16 de marzo de 2023  
**EIC-Lanamme-201-2023**

Asunto: Consultas sobre la generación de las Boletas de Inventario Vial Cantonal, según Decreto 38578-MOPT

Sirva la presente para realizar unas consultas respecto a las boletas de inventario de caminos cantonales de la Secretaria de Planificación Sectorial del MOPT, según el *Manual de Especificaciones Técnicas para realizar el Inventario y Evaluación de la Red Vial Cantonal, Decreto 38578-MOPT*, publicado en el año 2014.

**Figura 2.** Camino en configuración de “Cuadrante”, pero de carácter rural.

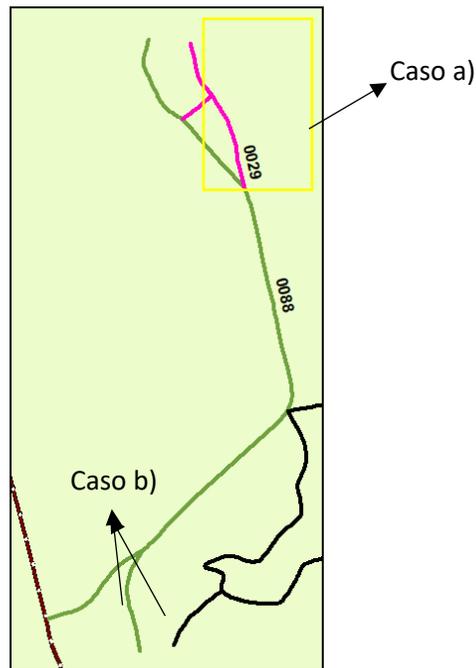
- a) Ahora bien, en cantones rurales se da el caso de códigos de camino que por su configuración geométrica son cuadrantes (porque no tienen un único punto de inicio y fin definidos, y por el contrario de componen de varias calles), pero no necesariamente son **urbanos**, si no que mantienen su identidad rural.

Por tanto, viendo el caso del código 100 de la Figura 2, según el Manual debería ser llamado “Cuadrante Urbano”, sin embargo, en la localidad hay pocas viviendas, los caminos son de lastre y no es una zona realmente urbanizada. ¿En estos cómo se recomienda realizar las boletas de inventario?

Figura 4. Caminos que no se encuentra interconectados entre sí.

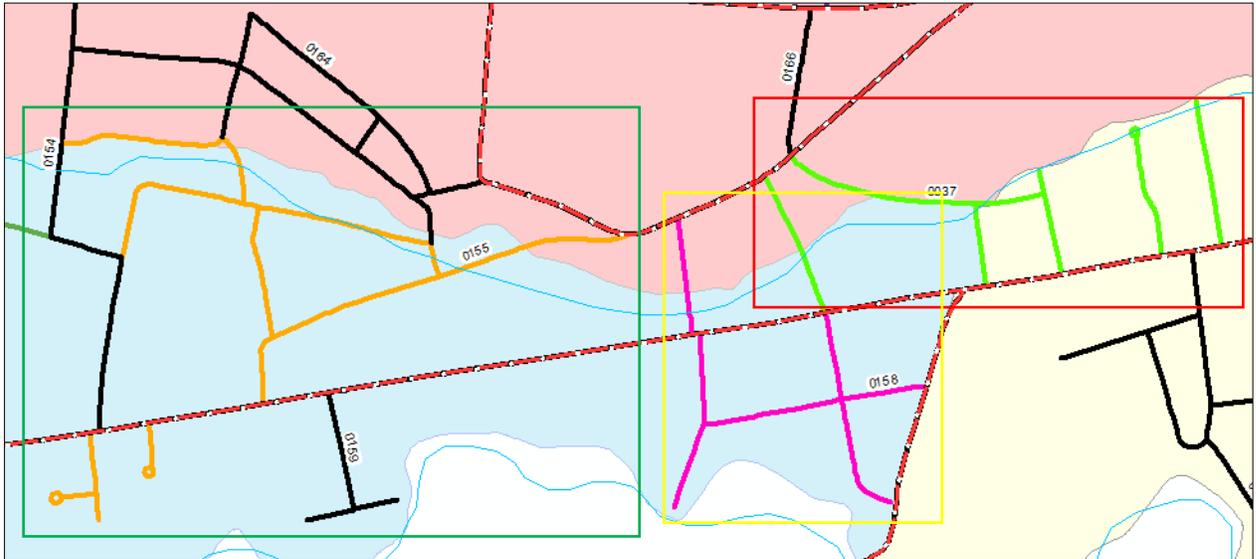
- Actualmente, hay municipalidades en dónde un código de camino se compone de caminos que no se interconectan directamente entre sí, ya sea porque los atraviesa una ruta nacional, o bien se encuentran dispersos en la zona (ver ejemplo en el código de camino 37, 155 y 158 de la Figura 4). ¿Esta codificación es correcta? o por el contrario, ¿debería separarse en diferentes códigos de camino de manera que siempre un código quede directamente interconectado entre sí?
